質 問 ・ 回 答 書

工 事 名 （仮称）東部市立認定こども園新築工事

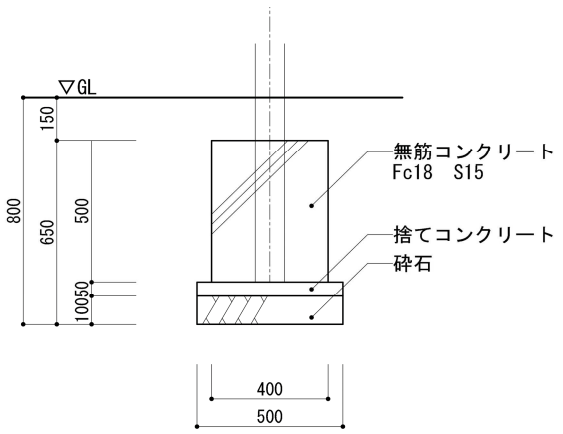
質 問 事 項	回 答
【建築工事】 A-15、D-07、D-31 家具工事の内、K-9・K-10 は、平面図面・金抜設計書には記載がありますが、D-31図面では、×の記載です。 K-9・K-10 不要別途でしょうか ご指示下さい。	本工事に含むとし、設計書のとおりとする。 ただし、詳細は協議により決定する。
A-07、D-01、金抜設計書 ﾌﾛｰﾘﾝｸﾞ貼について、特記A-07：単層ﾌﾛｰﾘﾝｸﾞですが、金抜設計書・D-1図は、複合ﾌﾛｰﾘﾝｸﾞ貼 の記載です。 明細通り 複合ﾌﾛｰﾘﾝｸﾞと、解釈して宜しいでしょうか ご指示下さい。	よろしい。
【外構工事】 O-08 外構詳細図(4)で、ｺﾝｸﾘｰﾄ塀 CB-1は撥水剤塗布の記入がありますが、CB-2・3・4は記入がありません。記入ある塀のみ撥水剤塗布と、他はﾍﾟﾆｱ打放し補修程度として宜しいでしょうか。ご指示下さい。	撥水剤塗布の記載のない部分については、打放し補修とする。
A-02、O-02、P-1 建物主体及び外構雨水貯留施設等の土工事で、埋戻し土が特記仕様書及び金抜設計書で根切土での置土使用となっていますが、仮設計画図(参考図)に埋戻し土の置場の表示がなく、敷地内でのｽﾍﾟｰｽ及び工程上でも置土での計画は難儀です。置土での埋戻しができない場合は別途協議にて変更扱いとなるのでしょうか。ご指示下さい。又、可能とされた金抜設計書での計画をご教示下さい。	設計書のとおりとする。 ただし、施工計画等は協議により決定する。
O-14 総合遊具の基礎図面がありませんが不要として宜しいでしょうか。必用であれば詳細図をご指示下さい。	下記に示す基礎参考図を参照すること。 基礎は400×400×H500を23ヶ所とする。 ただし、詳細は協議により決定する。
